013

Technical Bulletin

problemy z układem paska pomocniczego w samochodach Renault 1.5 DCi

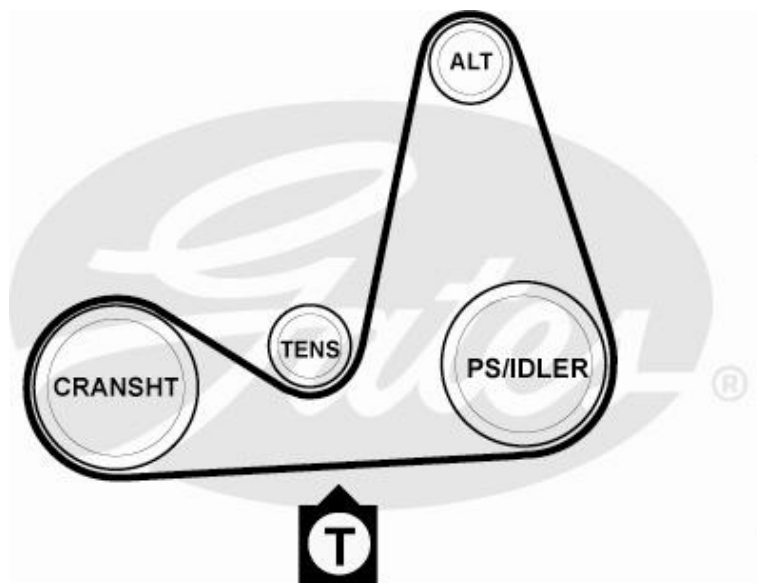
Napięcie mierzy się pomiędzy wałem korbowym a pompą wspomagania kierownicy lub kołem pasowym luźnym w modelach bez wspomagania kierownicy (rys. 1).

Przy pomiarze napięcia dźwiękowym testerem STT-1 firmy Gates, należy wybrać klawisz „8”, „180” (widoczna długość pomiędzy kołami 180 mm). Przy pomiarze miernikiem Krikit® napięcie powinno wynosić 70kg.
